## **Autorité environnementale**

# **Avis délibéré de l'Autorité environnementale sur l'amélioration de la desserte sud du bassin d'Arcachon (33)**

**n°Ae : 2018-26**

Figure 6 : Autres projets sur le territoire de la CUBA – Source : dossier

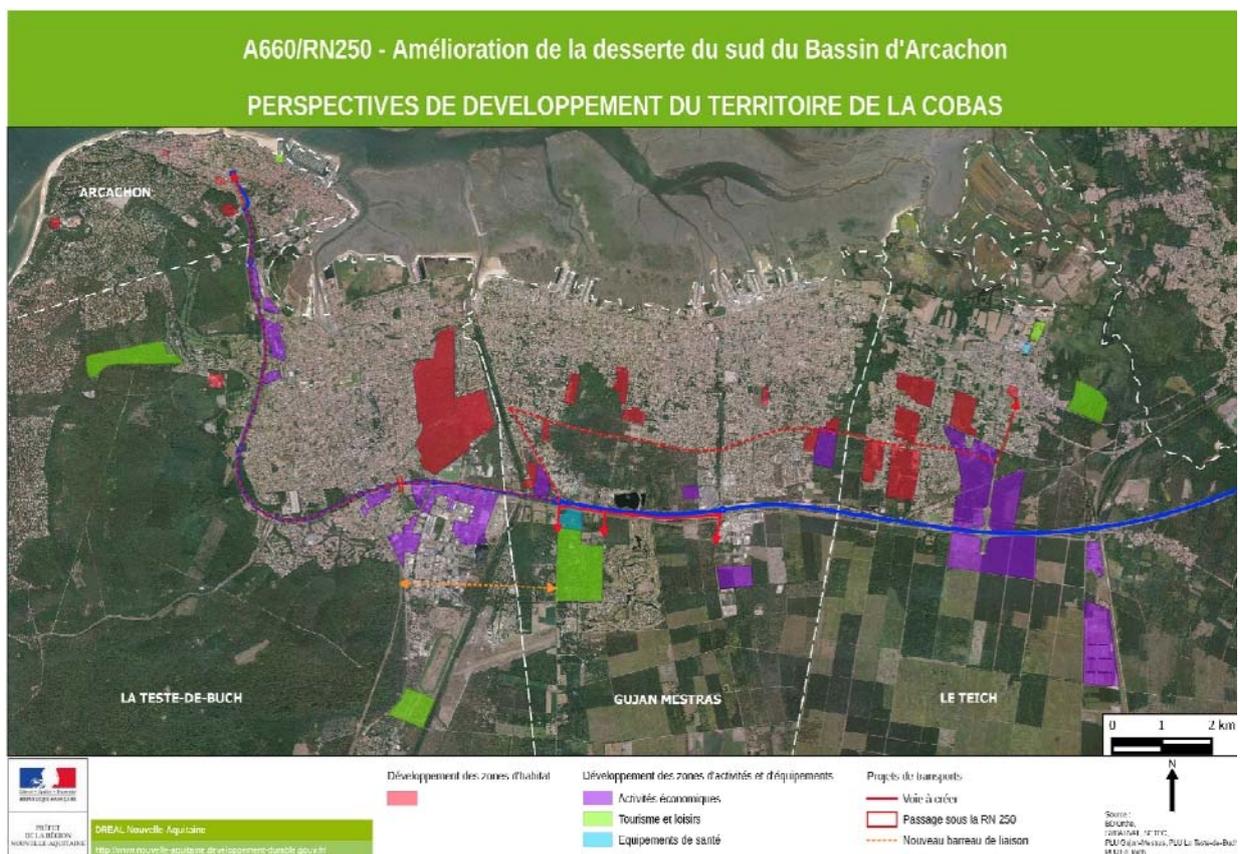
Le dossier recense des destructions d'habitats et l'artificialisation de terrains forestiers pour un total de près de 114 ha, avec compensations prévues pour près de 70 ha. Inclus dans ce total, un projet de 52 ha qui ne prévoyait pas de compensations est aujourd'hui abandonné, selon une information fournie aux rapporteurs. Pour mémoire, le projet d'aménagement A660/RN250 est comptabilisé pour 7,5 ha dans ce total.

Deux projets ont un effet sur l'habitat du Fadet des laïches, pour un total de 1,8 ha. Outre le projet d'aménagement A660/RN250 pour 0,96 ha, un projet d'hôtel affecte également cet habitat.

L'analyse ne fait pas apparaître d'autre impact significatif sur les habitats.

Les impacts cumulés sur l'imperméabilisation des sols, les continuités écologiques ou l'exposition des populations aux nuisances ne sont pas évalués.

***L'Ae recommande de préciser les impacts cumulés avec les projets d'aménagements connus sur l'imperméabilisation des sols, les continuités écologiques et l'exposition des populations et, le cas échéant, de prévoir des mesures appropriées de réduction ou de compensation susceptibles de concerner l'ensemble des projets.***
